PONTE SULLO STRETTO DI MESSINA

PROGETTO DEFINITIVO

<i>Area tematica</i>	STUDIO D'IMPATTO AMBIENTALE
<i>Ente emittente</i>	MINISTERO DELL'AMBIENTE E DELLA TUTELA DEL TERRITORIO E DEL MARE
<i>Autore dell'osservazione</i>	COMMISSIONE TECNICA VIA - VAS
<i>Riferimento richiesta</i>	INTEGRAZIONI ALLA RICHIESTA PROT. CTVA-2011-0004534 DEL 22/12/2011
<i>Titolo del documento</i>	RISPOSTA INTEGRAZIONE LATO CALABRIA ID 86

Ponte sullo Stretto di Messina PROGETTO DEFINITIVO		
RISPOSTA ID C086		<i>Codice</i> VIAC086_F1.doc	<i>Rev</i> F1	<i>Data</i> 30/05/2012

Figura 3.10

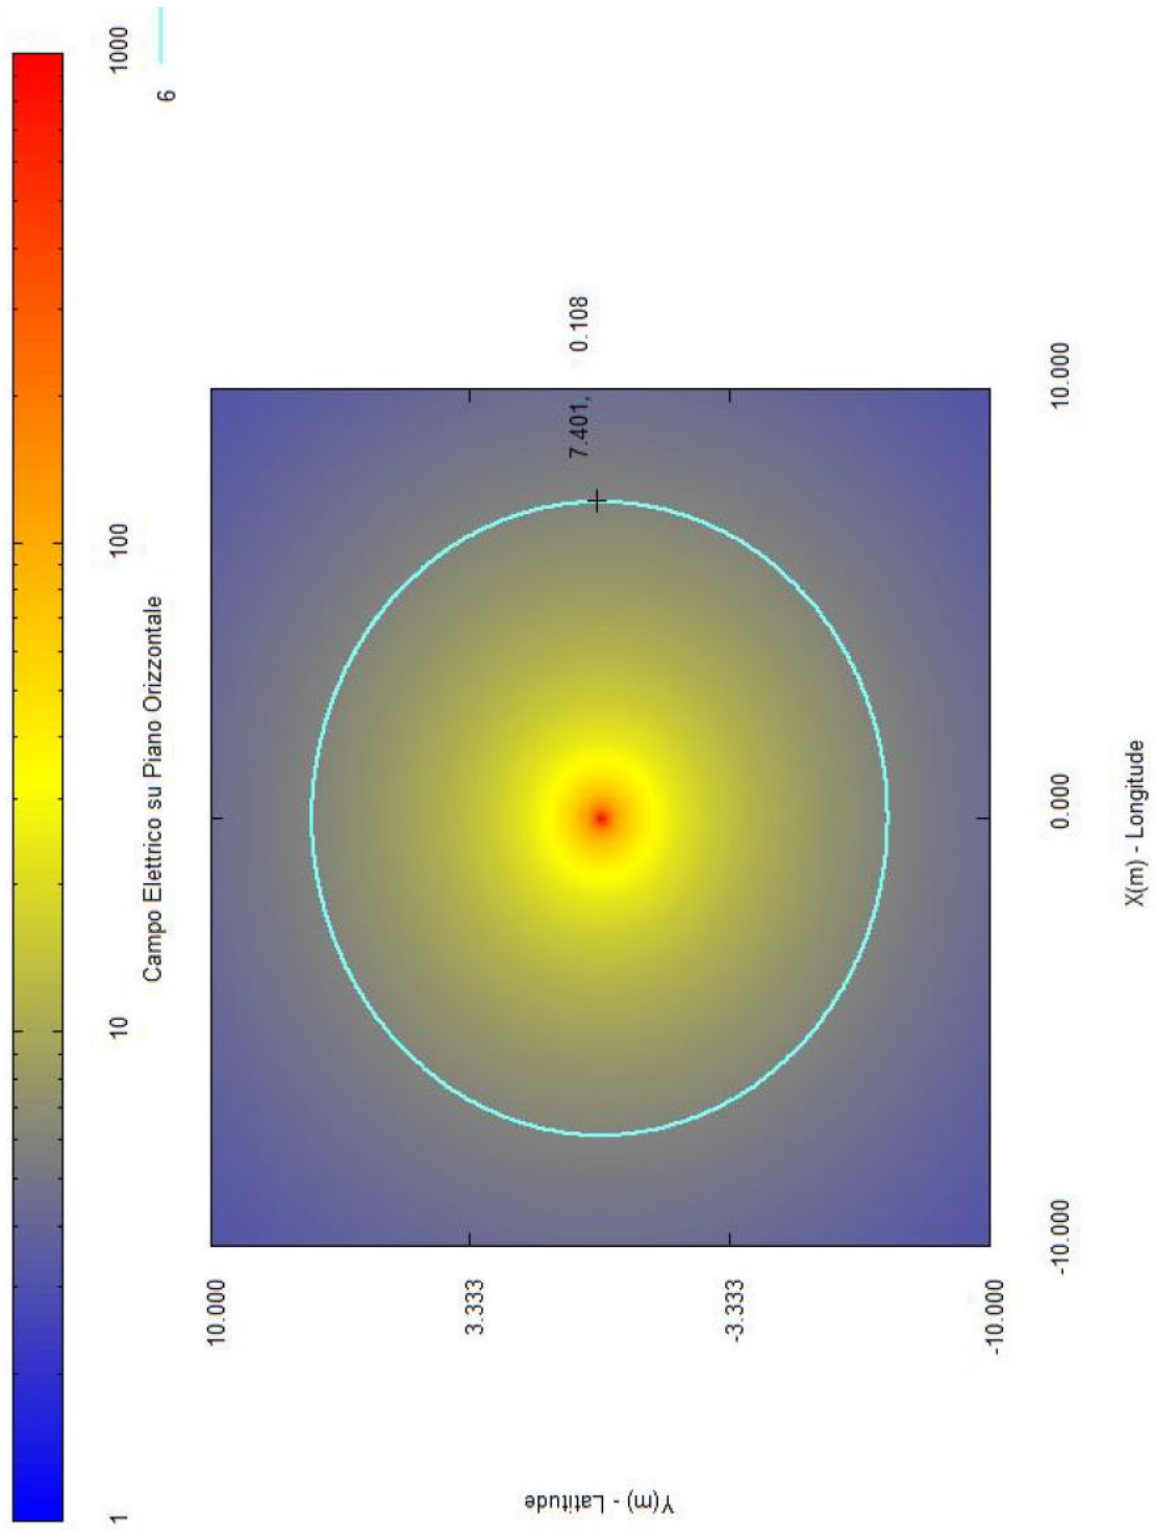
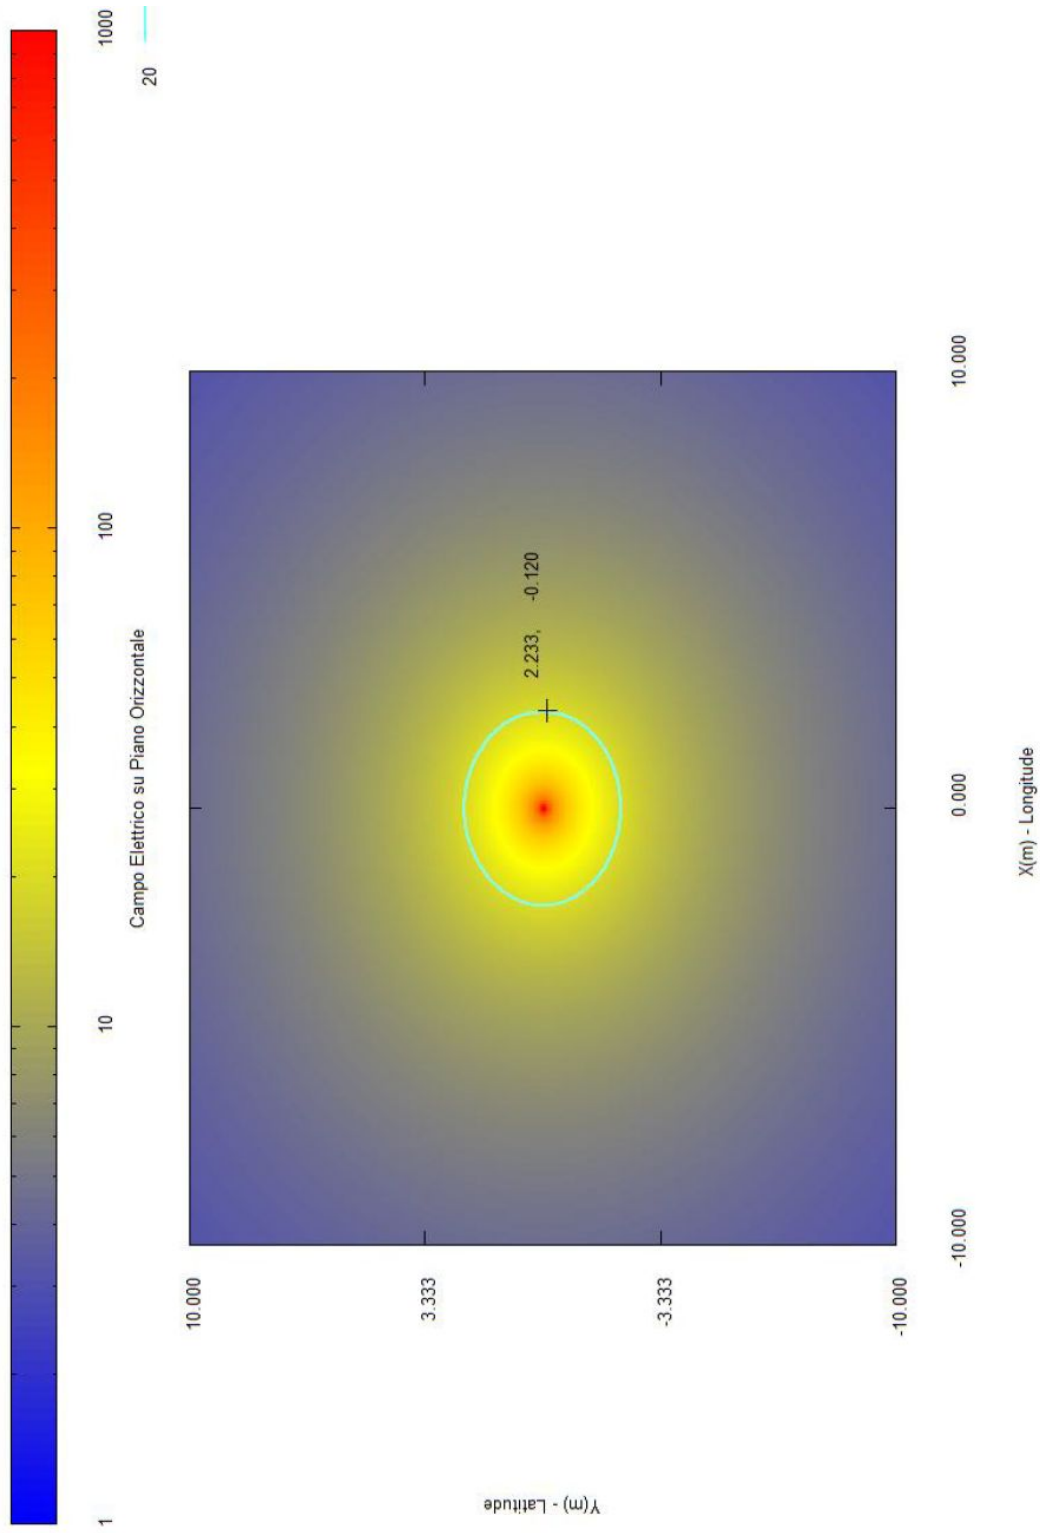
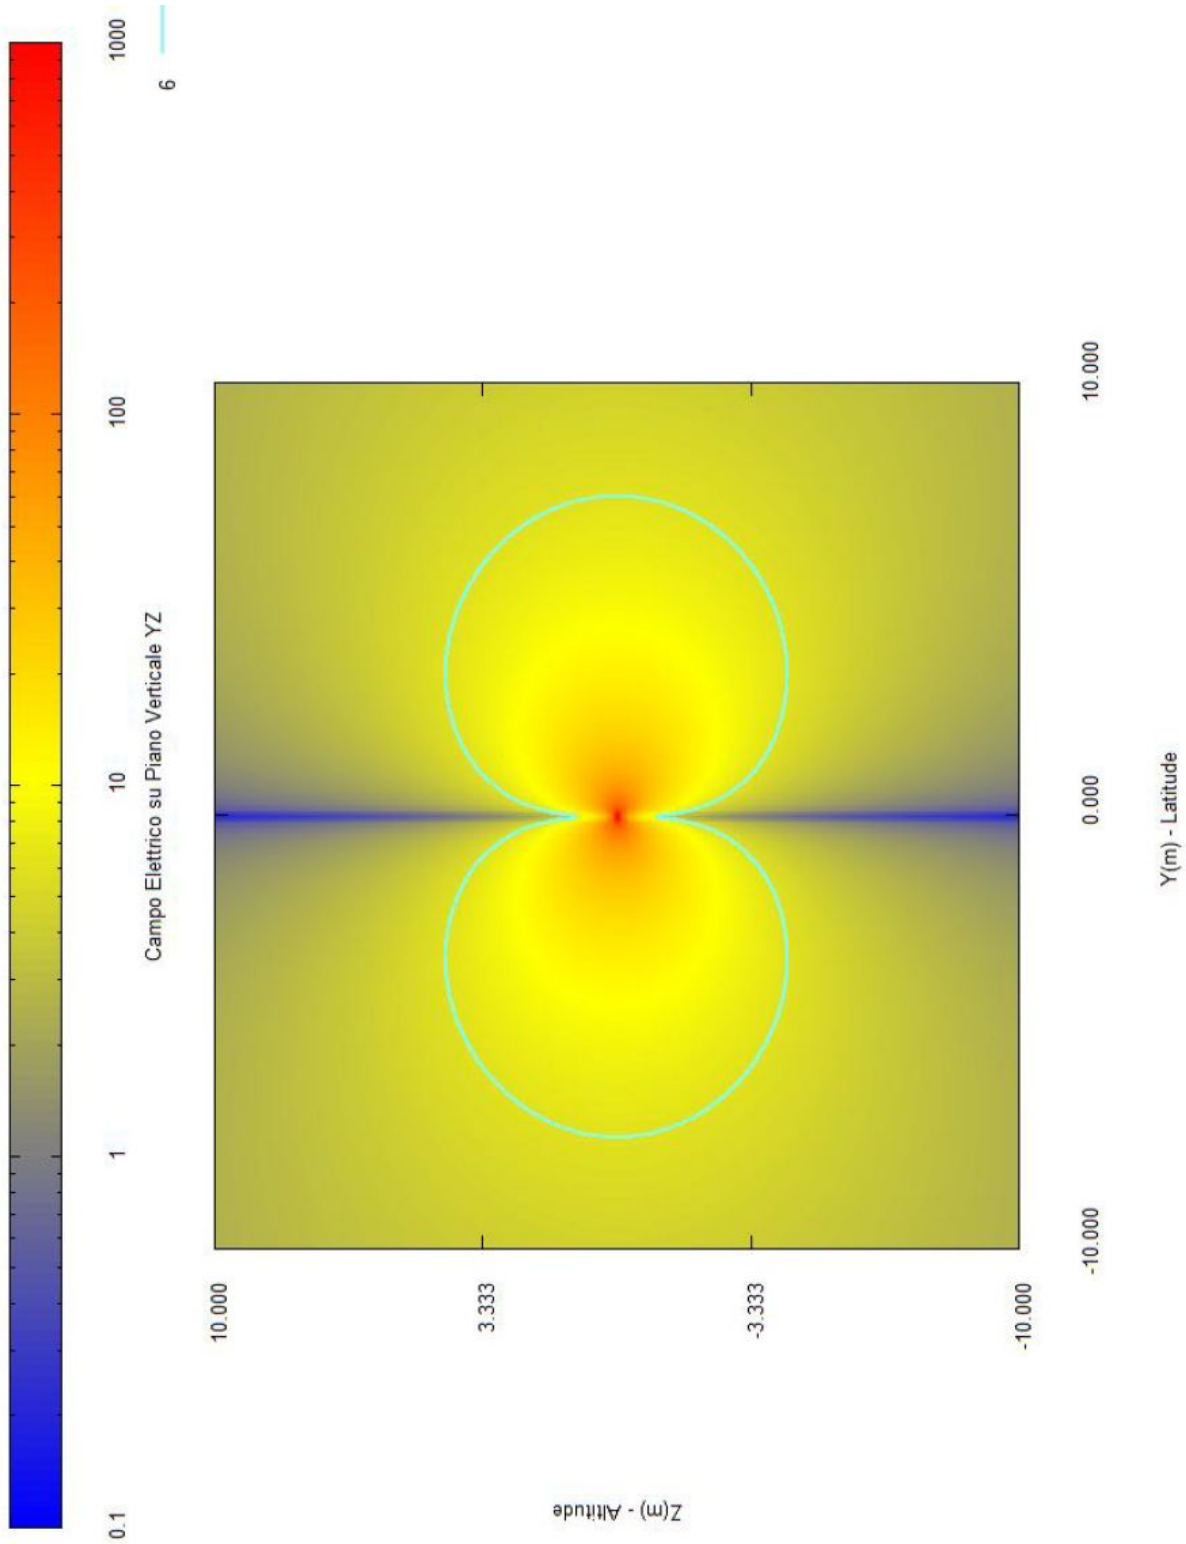
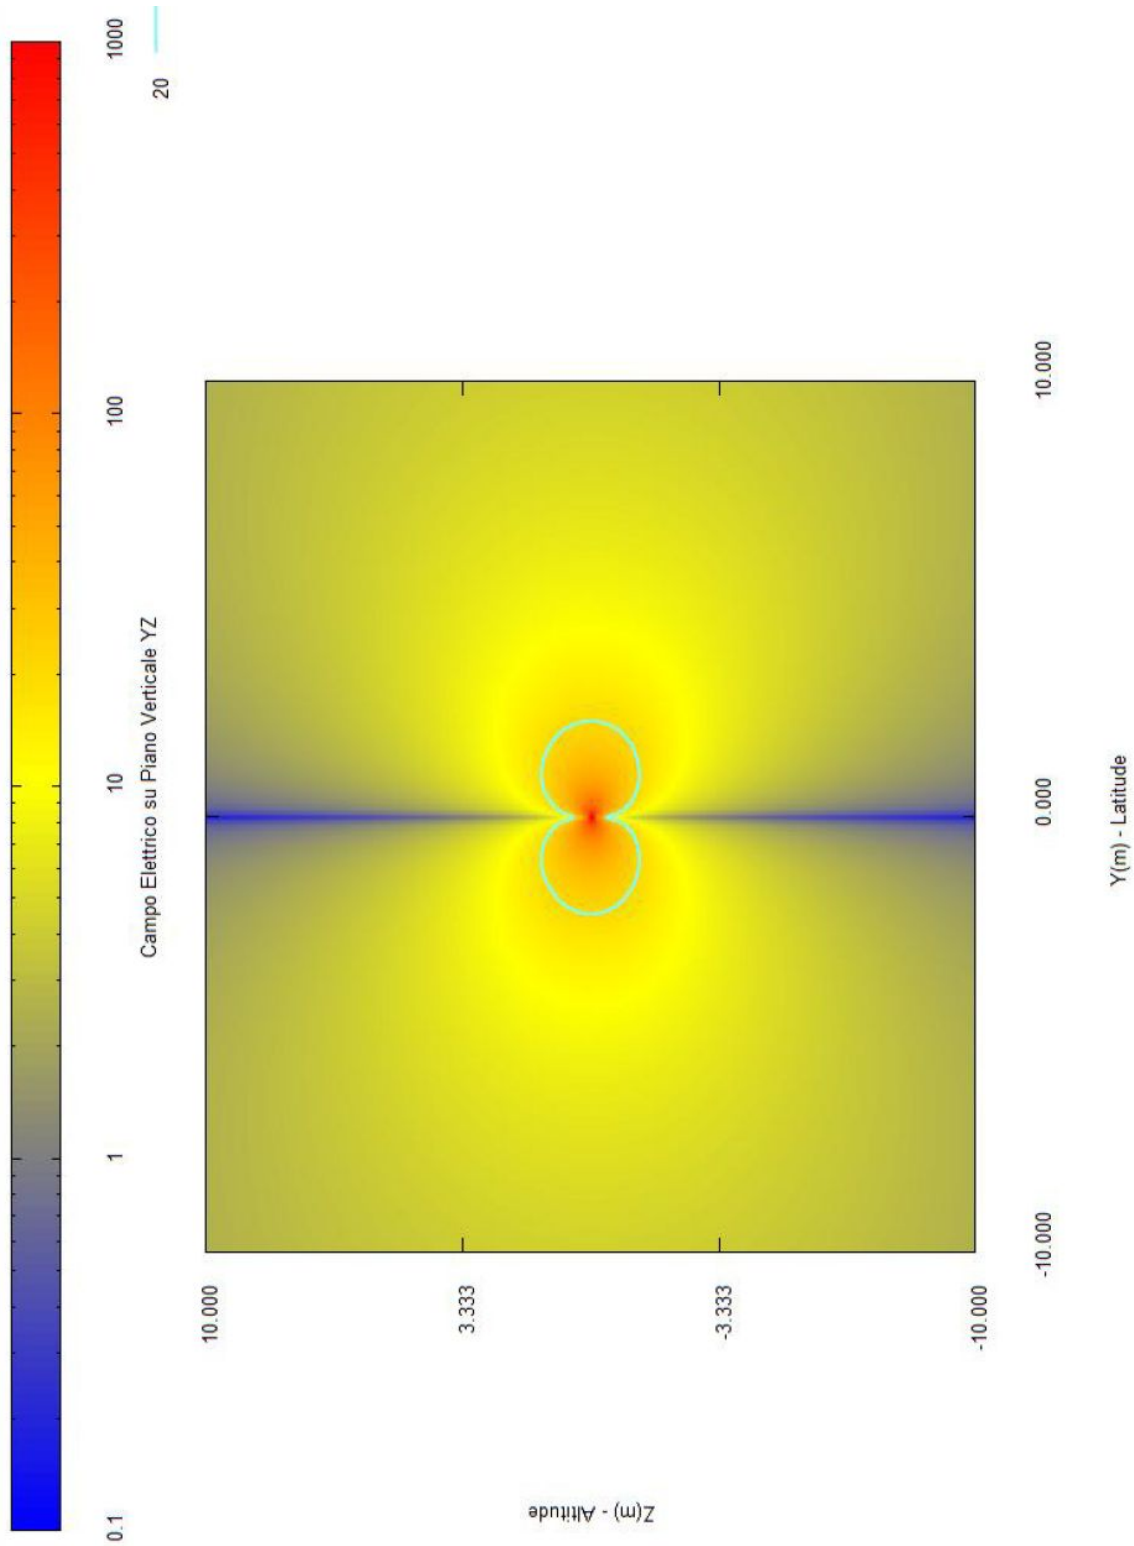
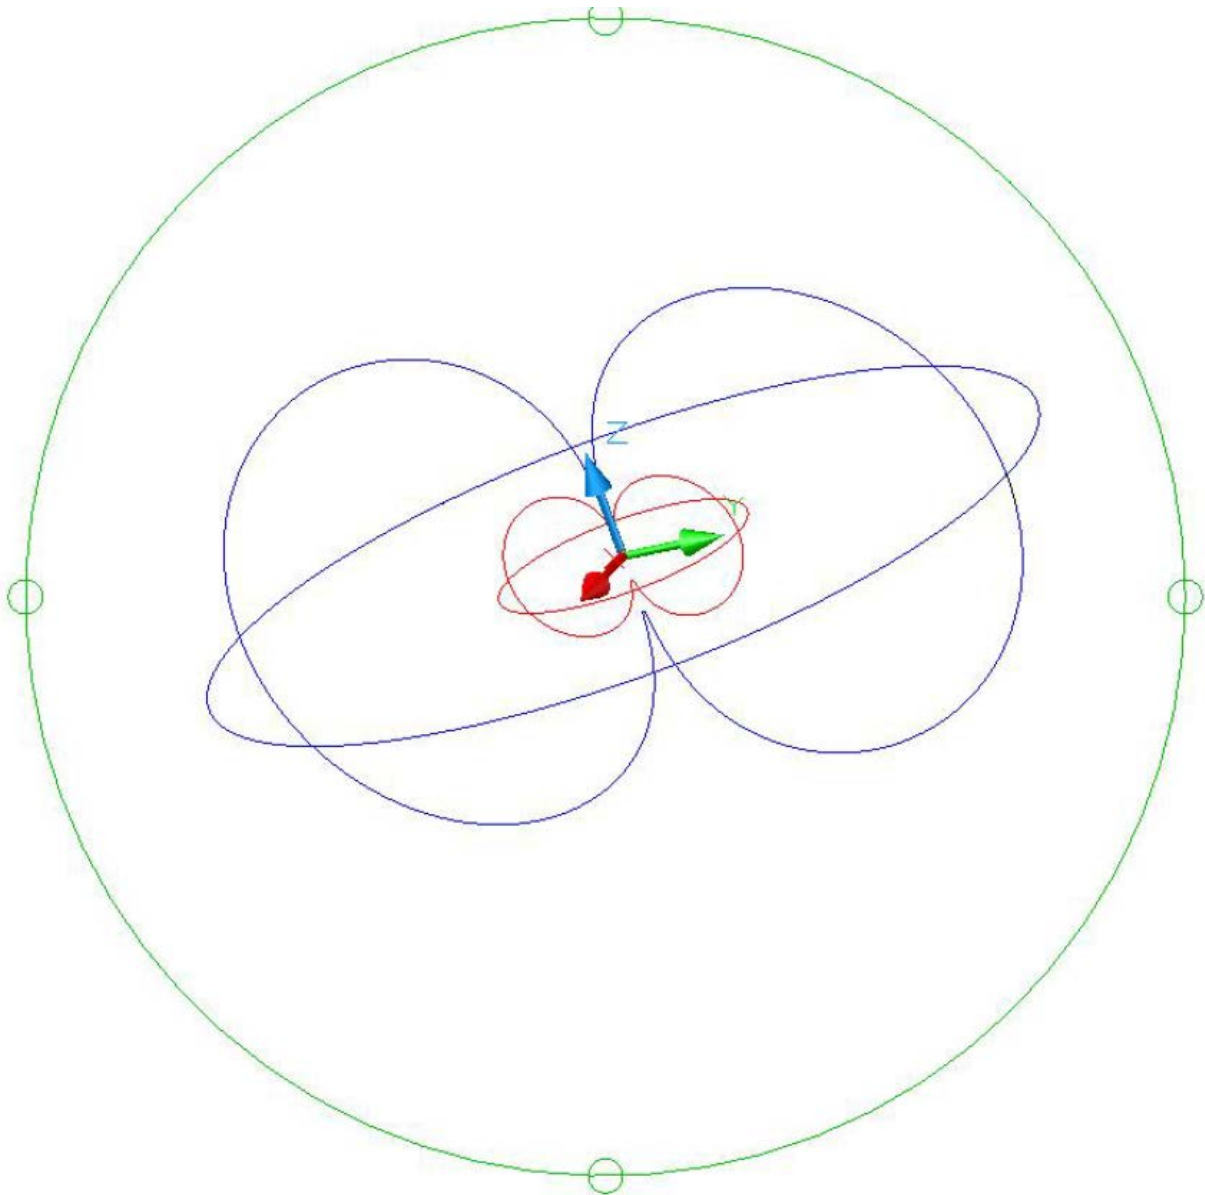
Fornire lo studio dell'impatto elettromagnetico dovuto agli impianti di telecomunicazione GSM/UMTS, descritti nell'elaborato "Relazione descrittiva impianti impianti TT" (CF0118_F0).

Il sistema è stato considerato nelle simulazioni come un singolo dipolo a mezz'onda alimentato con una potenza di 40W. L'analisi previsionale fornisce le seguenti elaborazioni:

- Figura 3.10 - Isolinea a 6 V/m su piano orizzontale passante per il centro elettrico dell'antenna
- Figura 3.11 - Isolinea a 20V/m su piano orizzontale passante per il centro elettrico

- Figura 3.12 - Isolinea a 6 V/m su piano verticale passante per il centro elettrico dell'antenna
- Figura 3.13 - Isolinea a 20 V/m su piano verticale passante per il centro elettrico dell'antenna
- Figura 3.14 - Rappresentazione in ambiente CAD di tutte le isolinee precedenti (quelle a 6V/m sono in blu, quelle a 20V/m sono in rosso). Il centro elettrico dell'antenna è situato nel punto di coordinate $x,y,z = 0,0,0$

Come è possibile evincere dalle mappature su piano orizzontale e verticale, il limite per il campo elettrico di 6V/m (valore di attenzione e obiettivo di qualità per il campo elettrico, valido ai sensi del DPCM 08/07/2003 attuativo della Legge Quadro 36/2001, nel caso di esposizioni della popolazione in corrispondenza di permanenza prolungata) lo otteniamo ad una distanza dal centro elettrico dell'antenna di 7.4 metri.

Invece per quanto riguarda il limite di 20 V/m (limite di esposizione per il campo elettrico, valido ai sensi del DPCM 08/07/2003 attuativo della Legge Quadro 36/2001, nel caso di esposizioni della popolazione in corrispondenza di permanenza non prolungata, identificabile in permanenze minori di 4 ore) lo otteniamo ad una distanza dal centro elettrico dell'antenna di 2,23 metri
